DIREZIONE GENERALE MUSEI  
COMPLESSO MUSEALE PALAZZO DUCALE DI MANTOVA

PROCEDURA NEGOZIATA EX ART. 36 COMMA 2 LETT. B) D.LGS. N. 50/2016 PER L'AFFIDAMENTO DEI LAVORI DI MANUTENZIONE DI SETTE ARAZZI.

**Precisazioni del 9 febbraio 2020**

#### **Precisazioni 18**

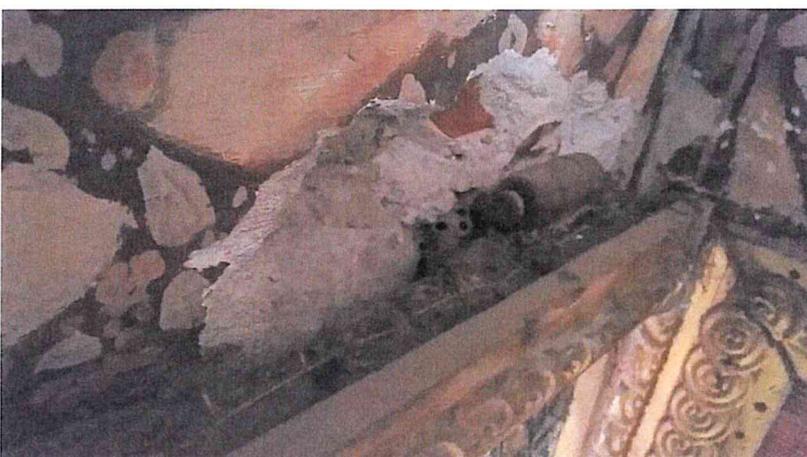
Per maggior chiarezza circa il sistema di ancoraggio degli arazzi, si presentano immagini delle cerniere poste sul bordo superiore, precisando che esse sono nella misura di 3 o 4 per arazzo e che, laddove le stesse cerniere risultassero non adeguatamente fissate al muro, come nella seconda immagine, il ripristino del fissaggio sarà a carico della stazione appaltante e sarà effettuato nel corso dei lavori di cui al presente appalto. Le cornici superiori degli arazzi sono poste a ca. 5,85 m da terra, mentre i solai sono a circa 7,05 m da terra.
